Mission régionale d'autorité environnementale

**Avis délibéré en date du 20 décembre 2019
de la Mission régionale d'autorité environnementale sur le projet de
réaménagement d'un site existant et d'implantation d'une installation
de traitement de déchets d'équipements électriques et électroniques
à Bonneuil-sur-Marne (94)**

Synthèse de l'avis

Illustration 8: Zonage réglementaire issu du PPRI de la Marne et de la Seine. Source : étude d'impact p.190)

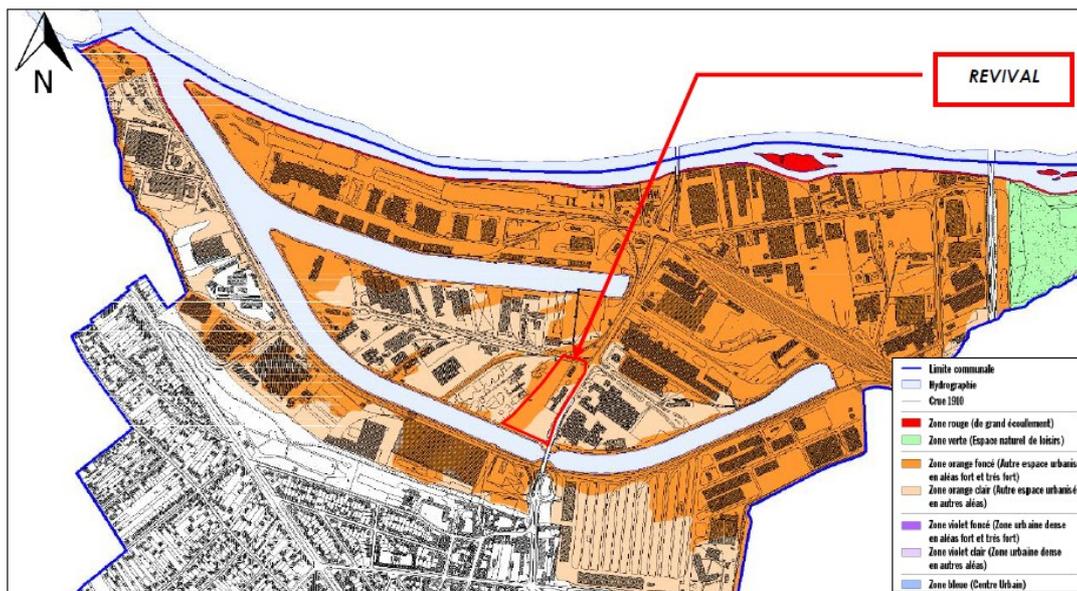
Au vu de la carte (Illustration 8), la MRAe note que le terrain est situé pour partie en zone orange foncé et pour partie en zone orange claire, sachant, comme l'indique l'étude d'impact que le nouveau bâtiment de traitement des DEEE sera implanté dans la zone orange clair.

Illustration 20: Evolution des modalités générales de gestion des eaux pluviales (source : étude d'impact p.280)

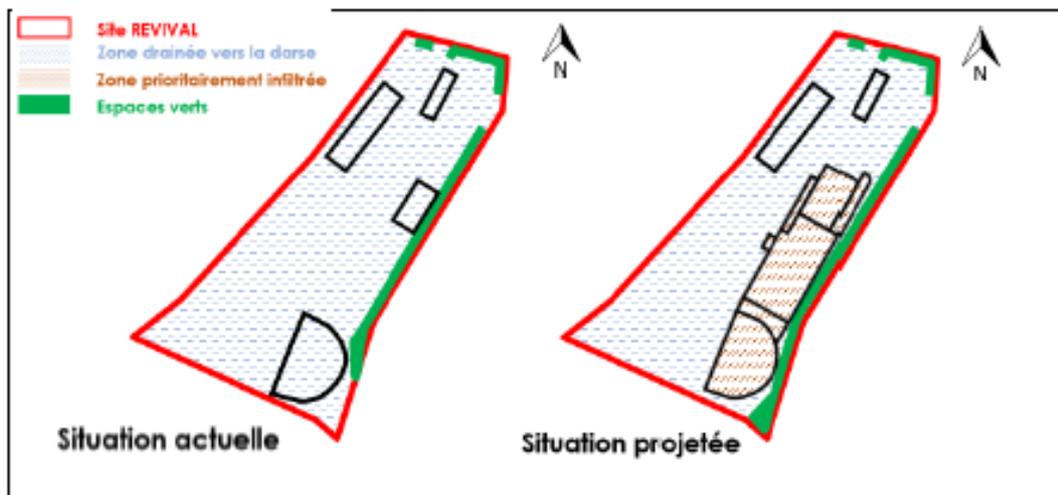
- de justifier le maintien du rejet des eaux pluviales des toitures des bâtiments conservés dans les eaux pluviales de ruissellement et non leur traitement comme celui des eaux de toiture du nouveau bâtiment ;

Illustration 26: Positionnement des points de mesure des émissions sonores. Source : El p.353

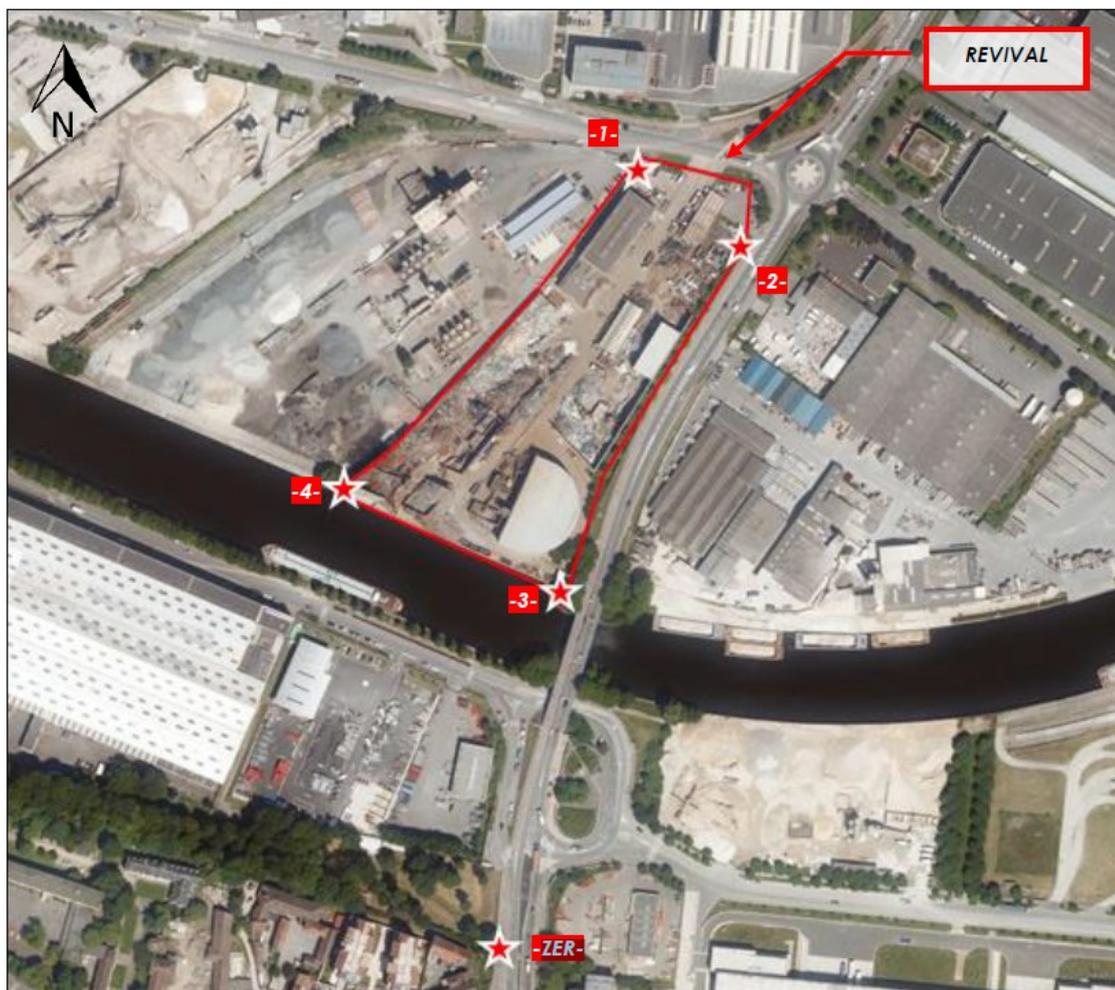
Aucune modélisation des niveaux sonores en limite de propriété et en zones à émergence réglementée n'est présentée, le fonctionnement attendu des équipements projetés devant engendrer des nuisances inférieures à celles constatées en 2018 .

Une autosurveillance des niveaux sonores est prévue : une première campagne de mesure des émissions sonores incluant 4 points en limite de propriété et un point en zone à émergence réglementée²⁰, devant être réalisée dans les six mois suivant le démarrage des installations, puis une campagne sera réalisée tous les trois ans. Des études supplémentaires pourront être diligentées en cas de plaintes.
